SUP 167/25

SANTIAGO/Rosalía de Castro AD (LEST).- Adecuación de plataforma P1.

Hasta el 02 de octubre de 2026 (estimado) se llevará a cabo la nueva configuración de la plataforma P1, mediante la modificación de su señalización horizontal.

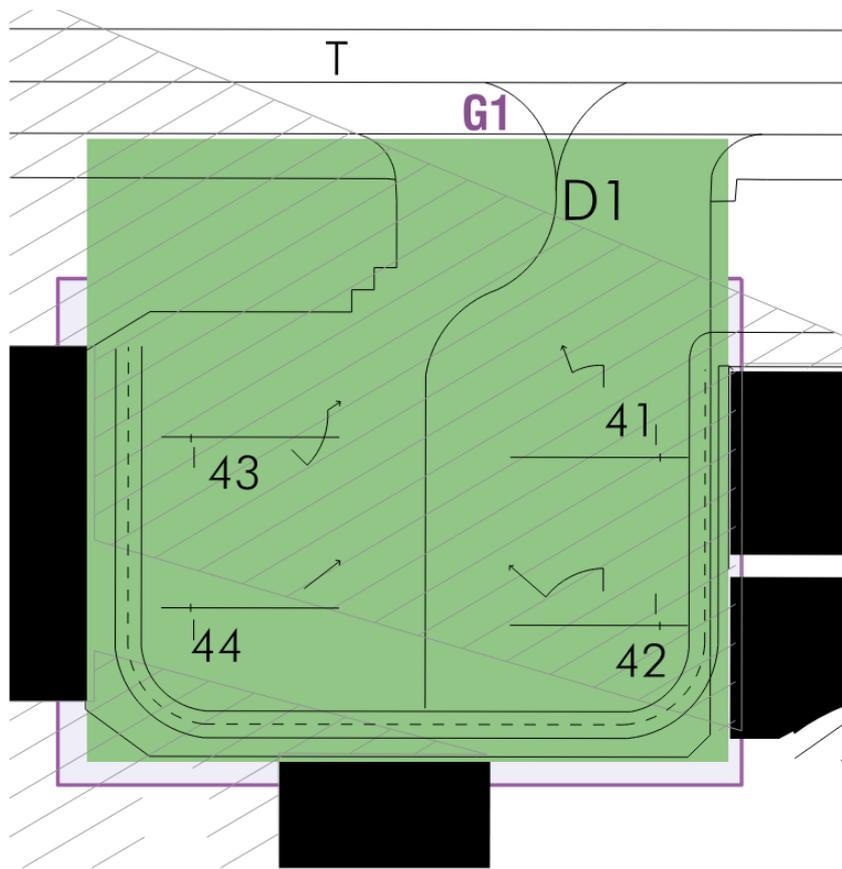
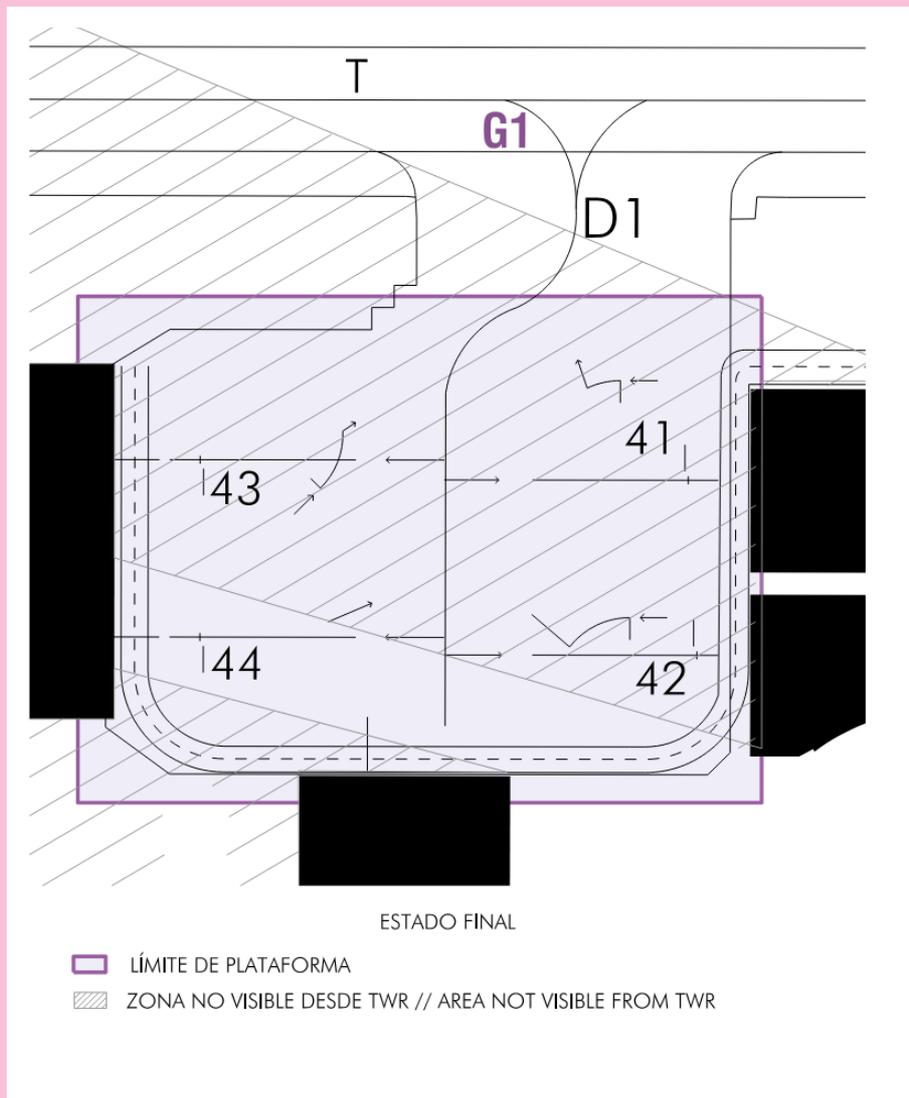
Los trabajos, que consistirán en granallado y pintura, se llevarán a cabo en una única fase durante la cual la plataforma P1 y la TWY D1 permanecerán cerradas.

Los trabajos se realizarán en el interior de la plataforma P1, que estará cerrada y balizada.

Una vez finalizados los trabajos, la configuración de la plataforma P1 será la indicada a continuación:

- La TWY D1 pasará a ser de letra de clave C-II (20.0 Reglamentación local, 3.3 limitaciones de rodaje tabla B rodaje).
- Las características de los PRKG 41, 42, 43 y 44 quedarán de la siguiente forma:
